Ministero della Transizione Ecologica

Parere n. 242 del 26 aprile 2022

Progetto:	<p><i>Istruttoria VIA</i></p> <p>Interventi di miglioramento della diga Drove di Cepparello nei comuni di Barberino Val D'Elsa e Poggibonsi (SI)</p> <p>ID_VIP 5082</p>
Proponente:	<p>Soc. Acque S.p.A.</p>

1. campionamenti effettuati

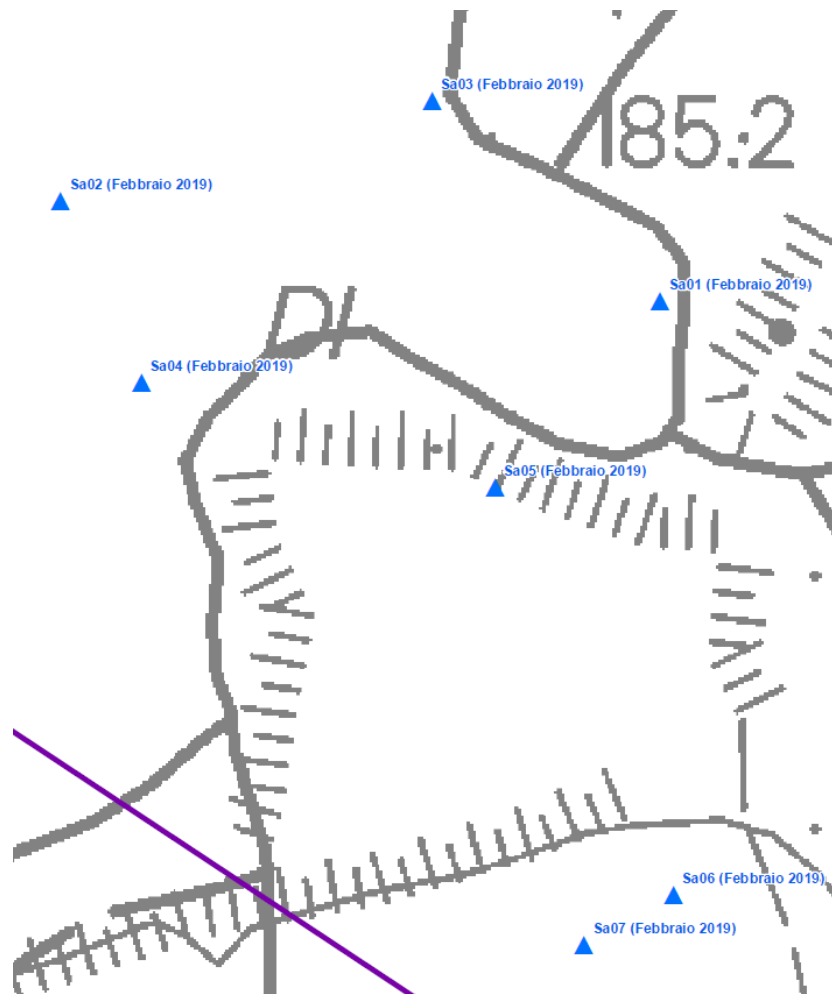
Tra la documentazione originariamente depositata per l'avvio dell'iter, tuttavia, la descrizione della tematica risultava persistentemente carente, da cui la ricomprensione, all'interno della richiesta di integrazioni (formulata anche tenendo conto dei rilievi di ARPA) della produzione di un Piano preliminare di gestione delle terre e rocce da scavo ai sensi dell'art. 24 del D.P.R. 120/2018, che desse miglior contezza, sia pure compatibilmente con lo stadio della progettazione e la specifica inerenza a un ambito complesso da indagare in più fasi, delle proposte di riutilizzo delle stesse all'interno del sito. L'analisi del Piano Preliminare ha consentito di evidenziare quanto segue:

In corrispondenza dell'area in cui saranno rimossi i sedimenti è stato effettuato un campionamento (20 punti) di sedimenti superficiali, nell'ottobre 2016, da cui si evince il rispetto dei parametri della colonna A

2. Osservazioni di ARPA e Regione

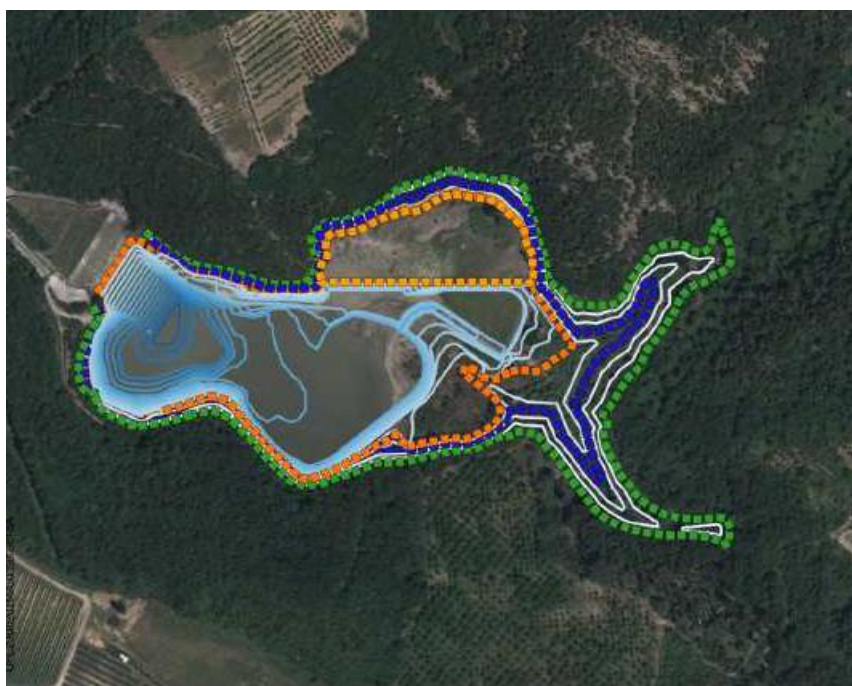
ARPA, rispetto al SIA e alla documentazione iniziale, aveva osservato che rispetto al progetto preliminare non sarebbe stato chiaro come utilizzare integralmente in sito tutti i 117.228 m³ di materiali originati dagli scavi (sedimenti, terre, rocce); e come non fossero dettagliate le motivazioni e gli obiettivi che hanno indotto a prevedere che parte dei terreni scavati per l'ampliamento dei canali fuggatori dx e sx e della vasca di dissipazione, eccedenti rispetto all'utilizzo primario stabilito nel progetto, vengano impiegati per il rinterro «all'interno del serbatoio» (pag. 98 del SIA); da ultimo ha formulato perplessità sulla proposta di gestire le terre e rocce da scavo come “non rifiuti” ai sensi dell'art. 24 del D.P.R. 120/2017 sulla scorta di non meglio precisate azioni di selezione e miscelamento tali da fare ipotizzare la ricorrenza della diversa fattispecie del sottoprodotto. Da ultimo ARPA ha osservato che il Piano preliminare presentato dal proponente non contiene proposte di caratterizzazione estese puntualmente a tutto l'ambito di riferimento.
